平成28年（行ウ）第49号、第134号、第157号

高浜原子力発電所1号機及び2号機運転期間延長認可処分等取消請求事件

2019年（令和元年）7月11日 口頭弁論期日 名古屋地方裁判所

原告ら準備書面（44） （PTS評価計算の不合理性）

図4 高浜1号炉 PTS評価結果【深さ10mmの想定き裂を用いた評価】

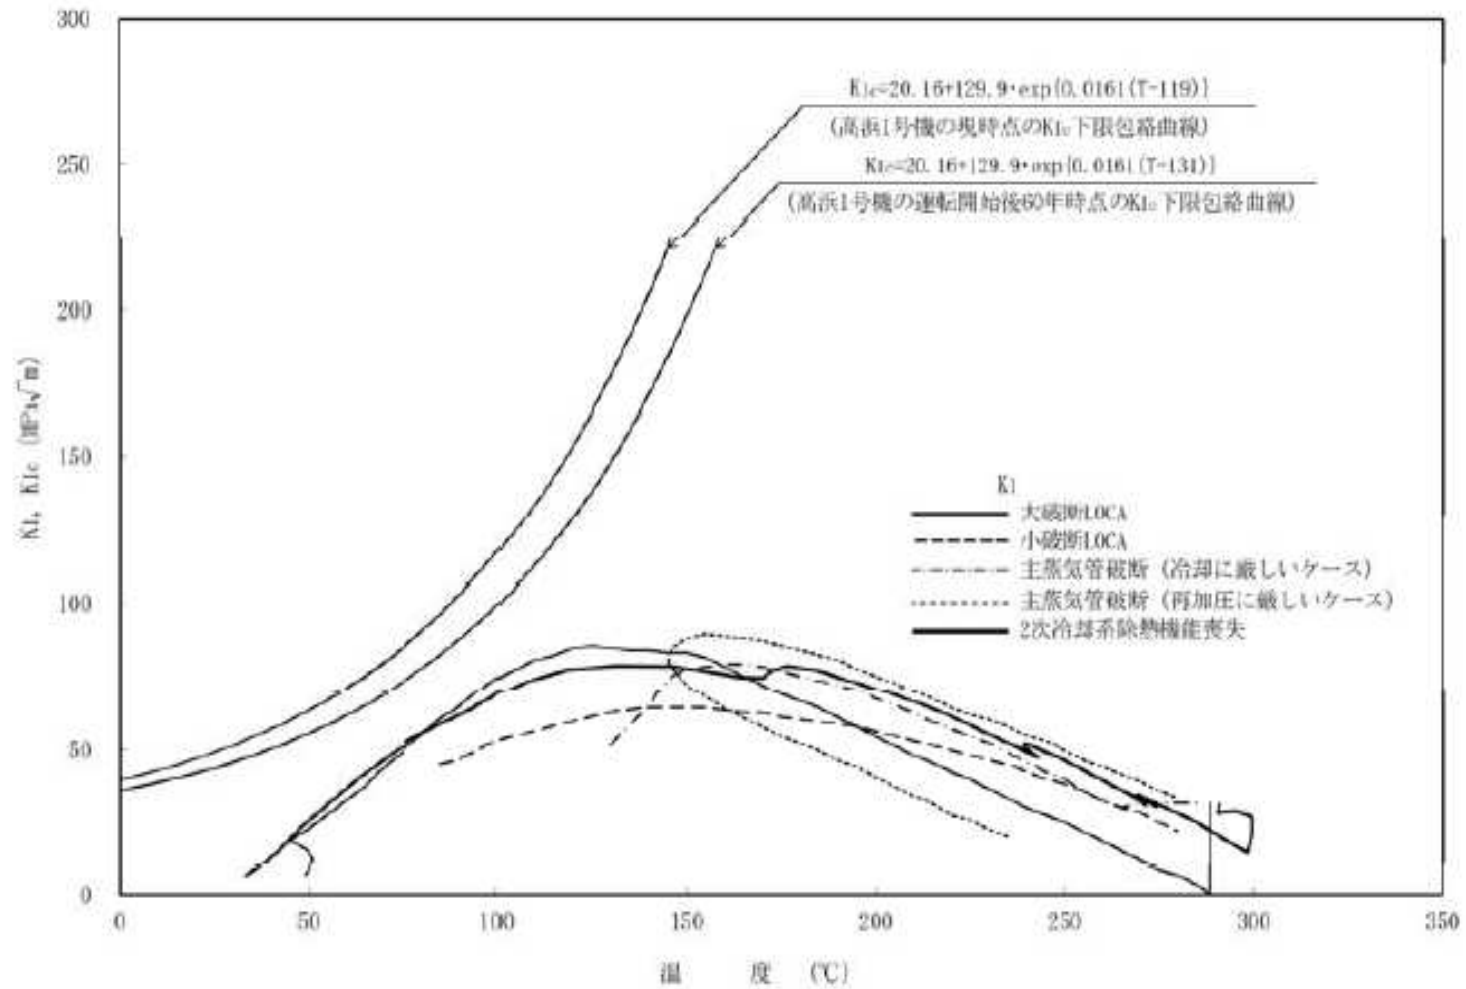
- ① JEAC4206-2007の熱伝達率の評価式そのものが不合理であること
- ② 九州電力及びJEACが想定している過渡条件では、冷却初期段階で核沸騰が生じはらずであるが、これが想定されておらず熱伝達率の値が低すぎるものになっていること
- ③ JEAC4206-2007は熱伝達率が時間の冷却開始から時間の経過によっても一定値であることを前提に計算しているものと思われるが、実際には熱伝達率とは冷却期間中に激しく変動しているものであり、このこと考慮されていないこと
- ④ 熱伝達率はプルームの考慮の有無によりその値が異なるが、JEAC4206-2007はプルームによる熱伝達率の値の変化を考慮していないこと

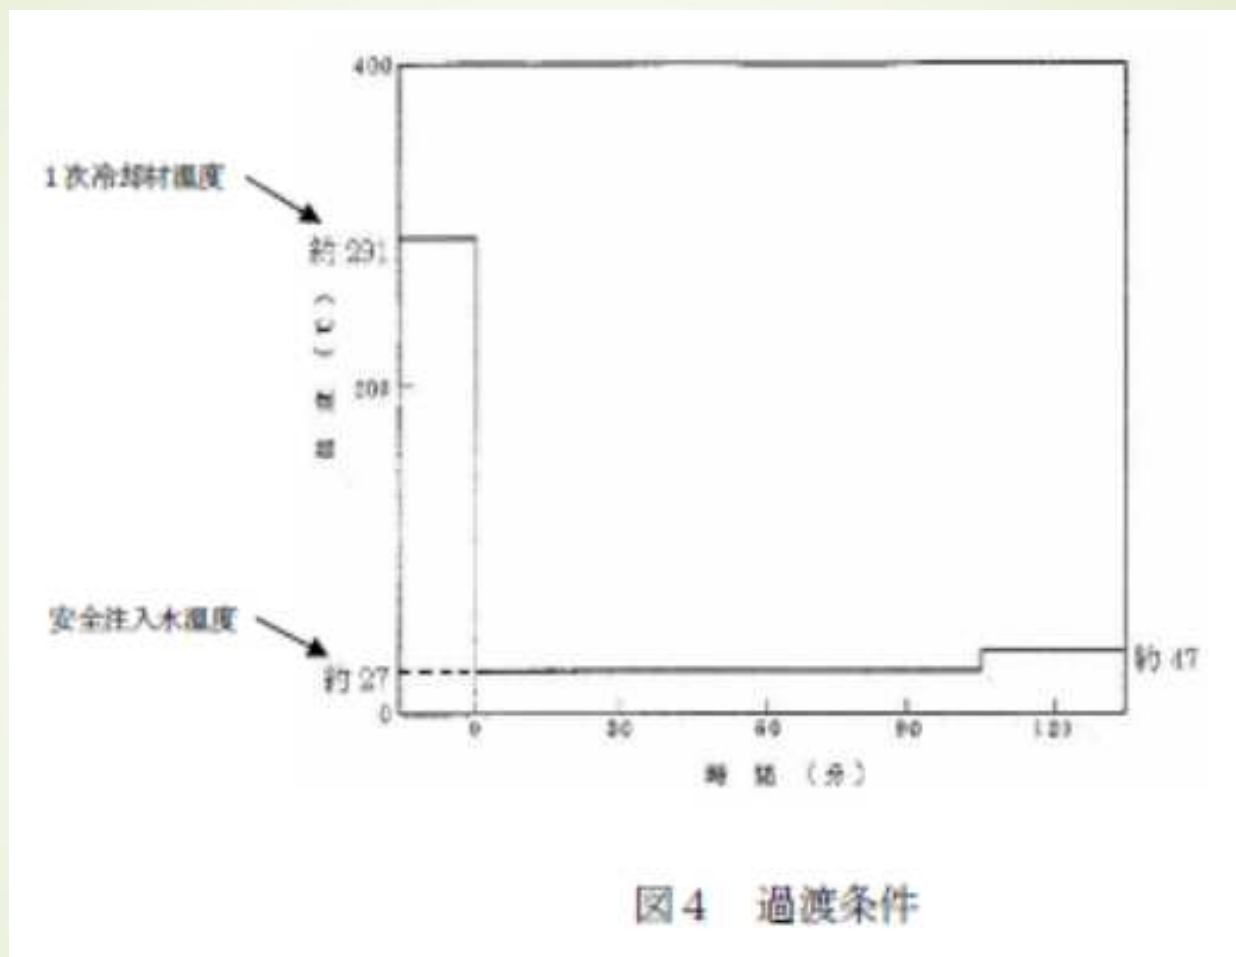
Jackson-Fewster式は、**内径98.4mmおよび全長7000mmの細長い垂直加熱円管を用いて、水を下向流として行った熱伝達実験の結果に基づき、共存対流領域の熱伝達相関式として提案されたものである。**

想定している形状がまるで異なる。 **Jackson-Fewster式を用いるのは、不合理。**

圧力容器のダウンカマの円環部分の環状流路における圧力容器**内径（4メートル程度）**と下方に流れ下る**流路長さ（7メートル程度）**は**同じオーダー（桁数）**

【甲高E4、7頁脚注16】

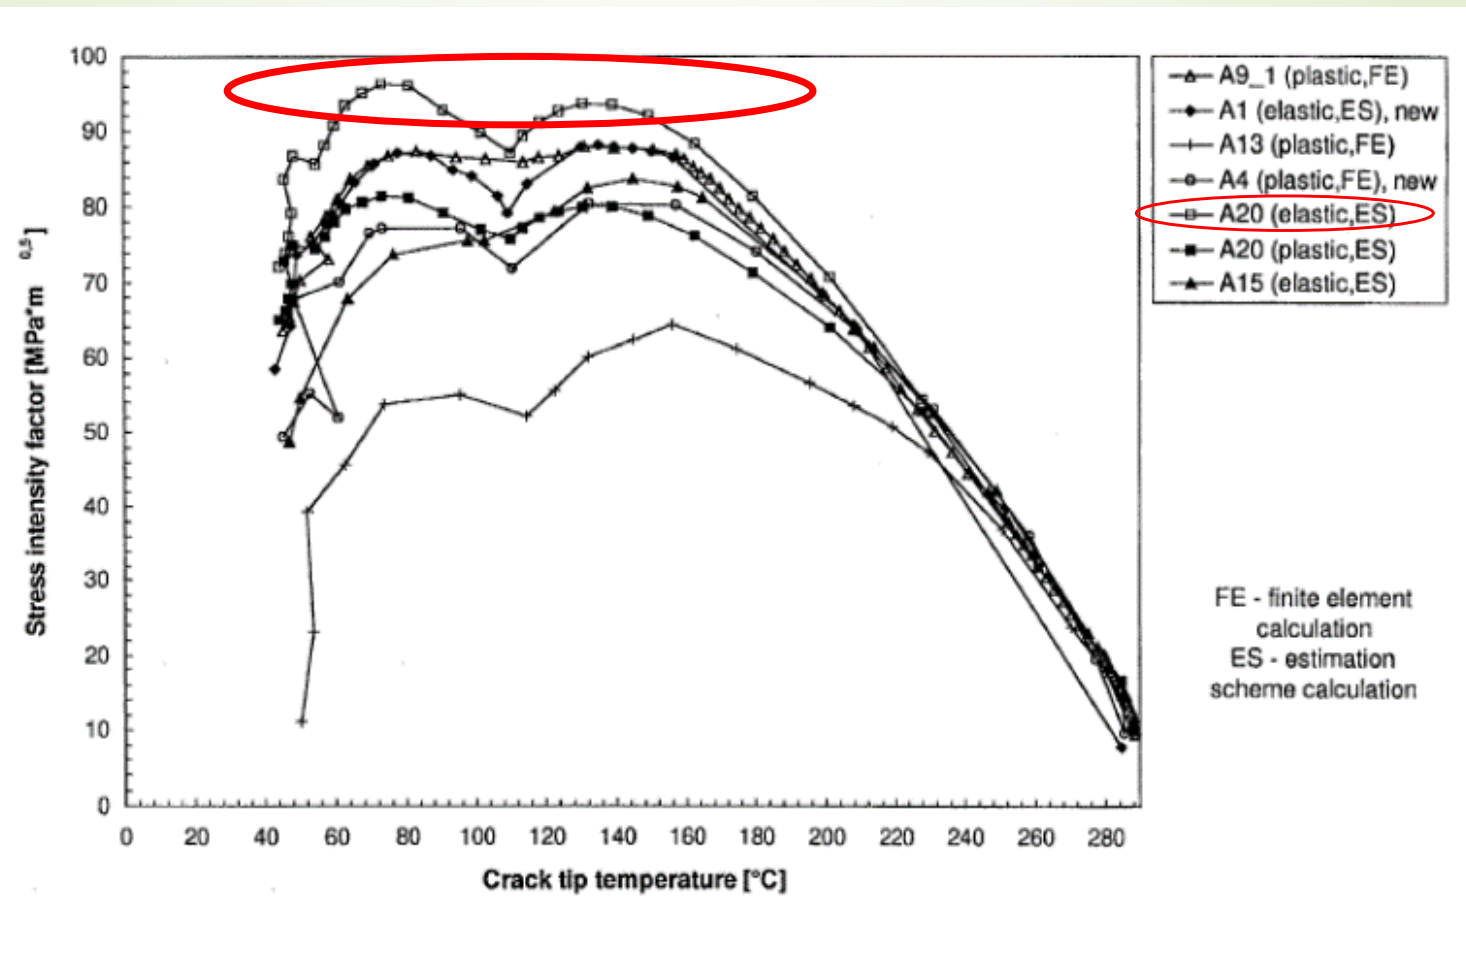
九州電力の評価では、 $0.92 \text{ kW}/\text{m}^2\text{K}$ という一定値。
これに対し、核沸騰時の熱伝達率は一桁から二桁以上も大きいものが生じる。

Figure 5.1.3 Time history of heat transfer coefficients for LOCA transients T1, T2, and T3

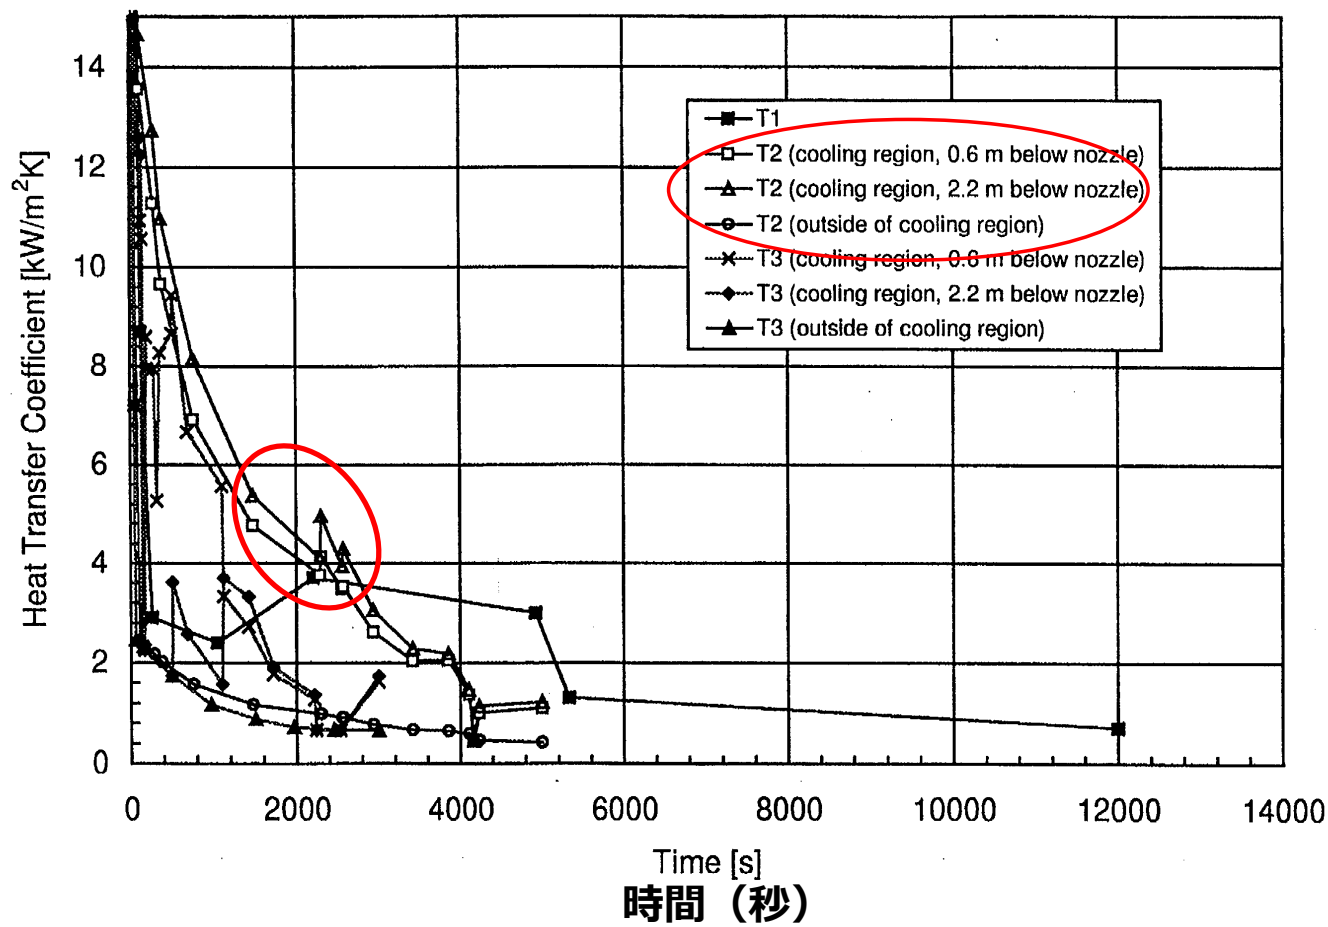
熱伝達率とは、
常に一定値をとるものではない。
時間の経過とともに激しく変動するものである。

JEAC4206-2007における熱伝達率の評価においては、このような時間経過に伴う熱伝達率の変動について一切考慮していない。

→ JEAC4206-2007は基準として不合理。

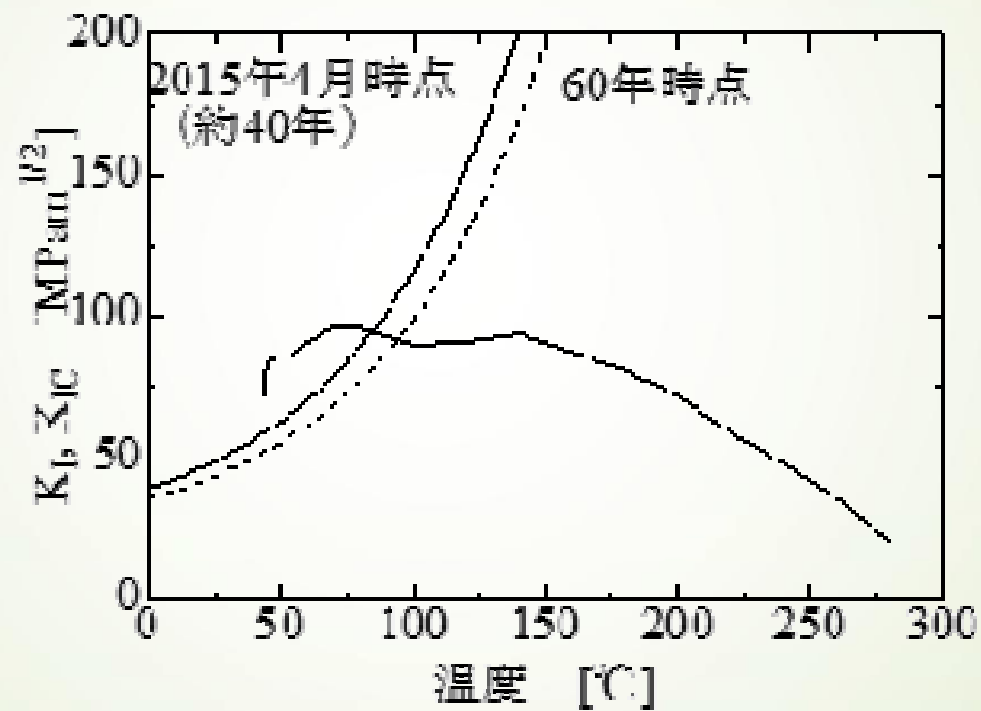
試しに、A20 (erastic, ES) を高浜1・2号機の破壊靱性遷移曲線にプロットしてみる。
なお、A20 (erastic, ES) はT2の破損面積が 50cm^2 で亀裂形状は $a/w=0.07$ 、圧力容器厚さ $w=243\text{mm}$ 、亀裂深さ $a=17\text{mm}$ 、亀裂長さ $2c=48\text{mm}$ と設定された解析例

プルームを考慮したCFDによる
GRS-MIXコードによる熱伝達率

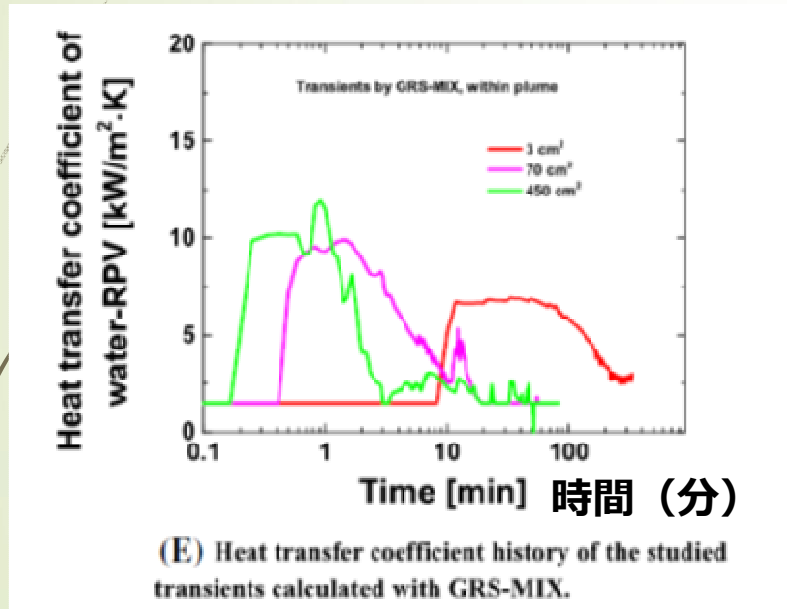
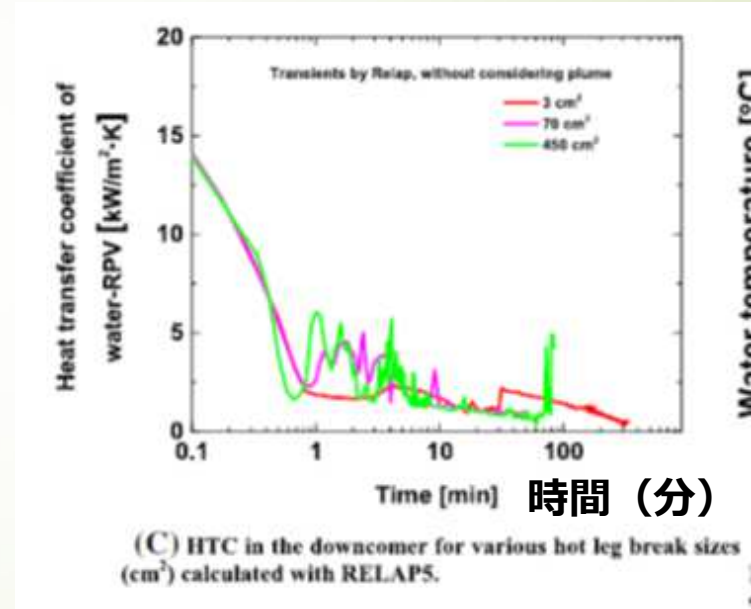
プルームとは、冷却時に生じる冷却温度の不均一さのこと

プルームの考慮の有無により、熱伝達率の評価が異なる。

(A) Comparison of K_I calculated by FAVOR, FEM and XFEM for surface crack $2c/a=6$, $a=17$ mm and the MBLOCA.

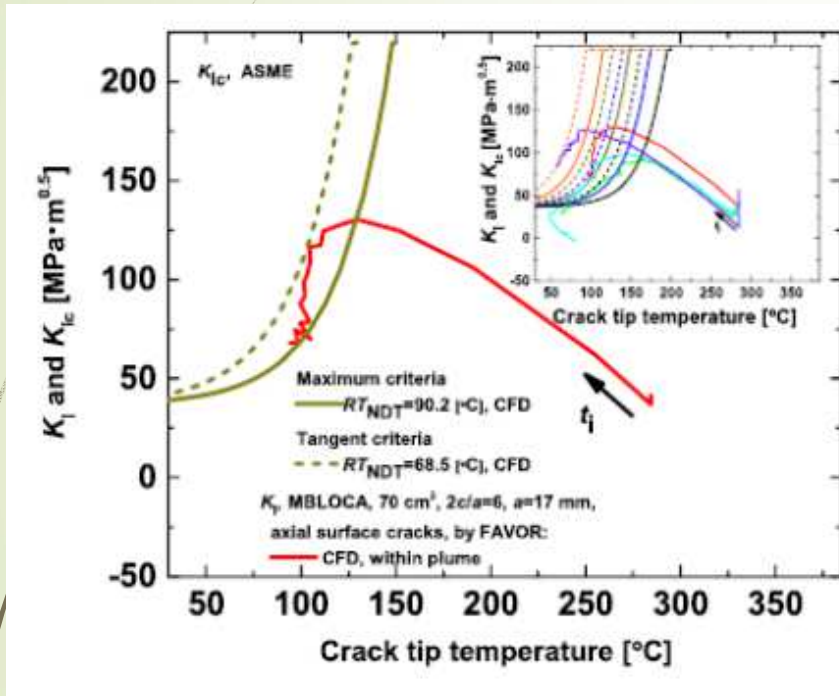
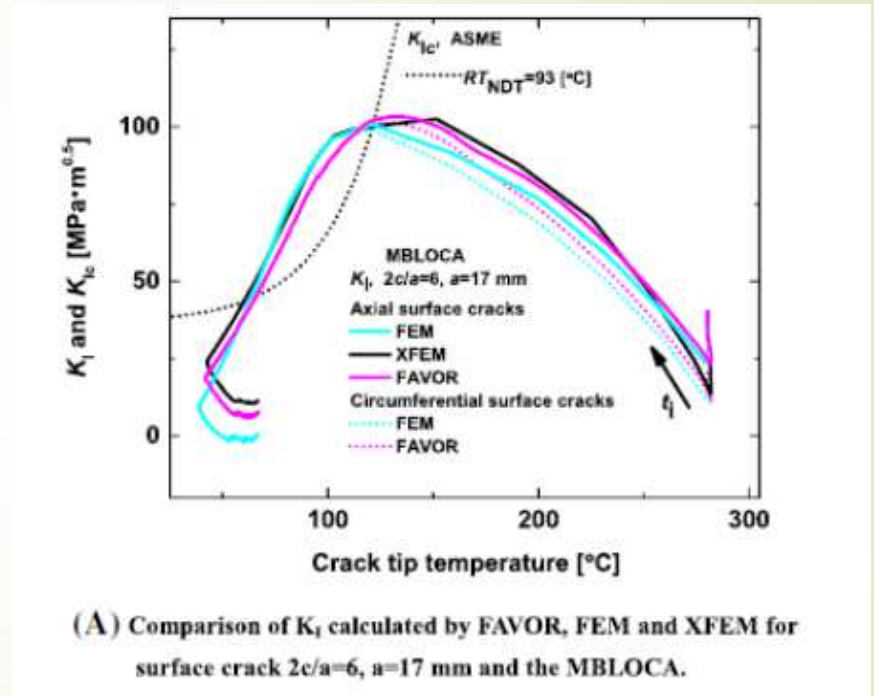
その結果、応力拡大係数は大きく変化することが明らかになった。
特にプルームを考慮する場合、考慮しない場合に比べ、応力拡大係数が大きくなる。

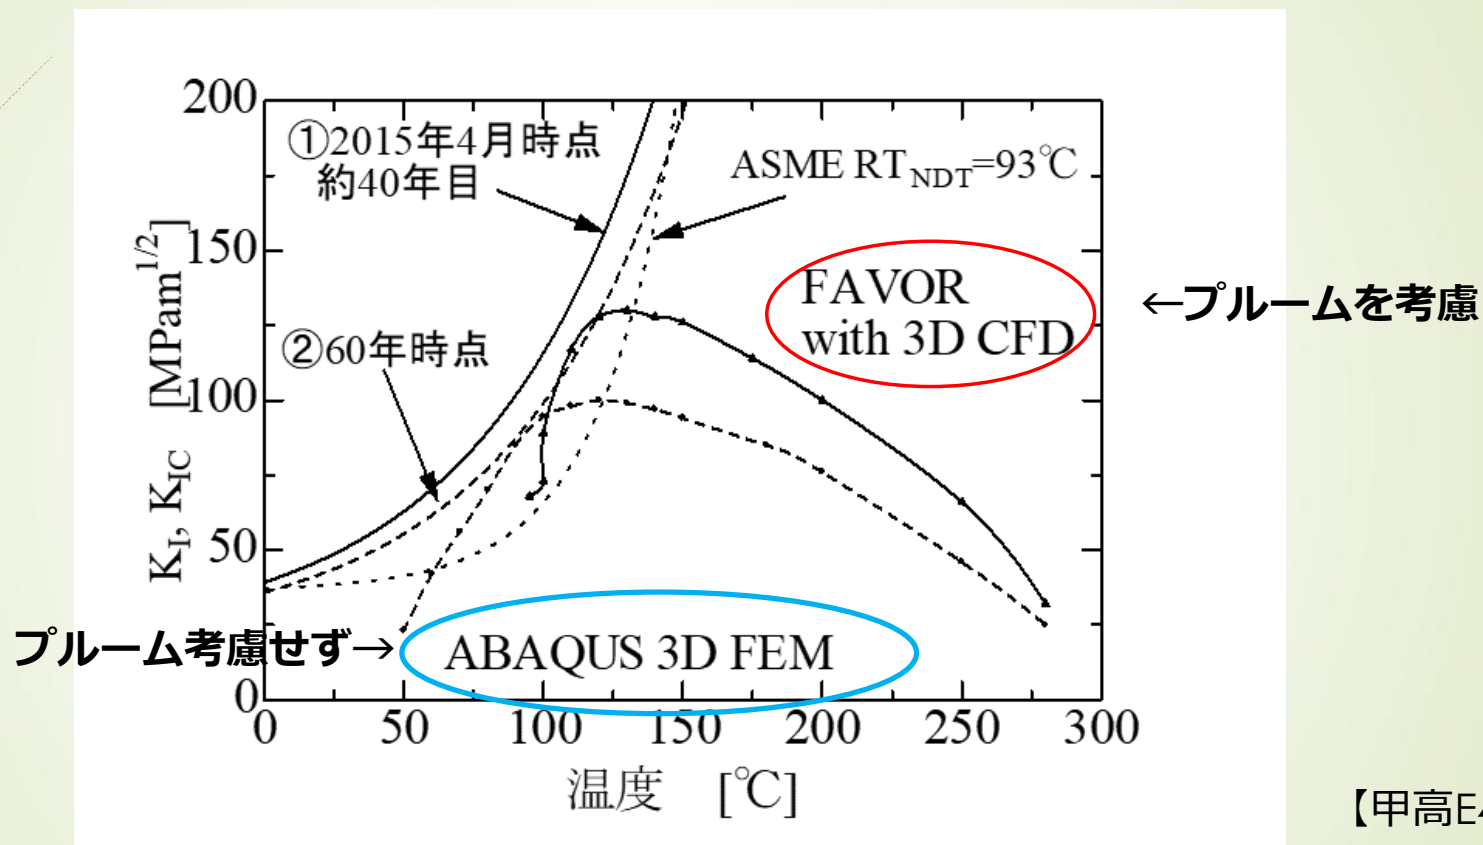
試しに、プルーム考慮した高浜1・2号機の破壊靱性遷移曲線にプロットしてみる。

なお、圧力容器厚さ (w) は、 $w=170\text{ mm}$ 、軸方向の亀裂の場合で、クラック深さ $a=17\text{ mm}$ 、 $a/w=0.10$ 、アスペクト比 $2c/a=6$ の時(亀裂長さ $c=51\text{ mm}$)を前提条件とする解析結果
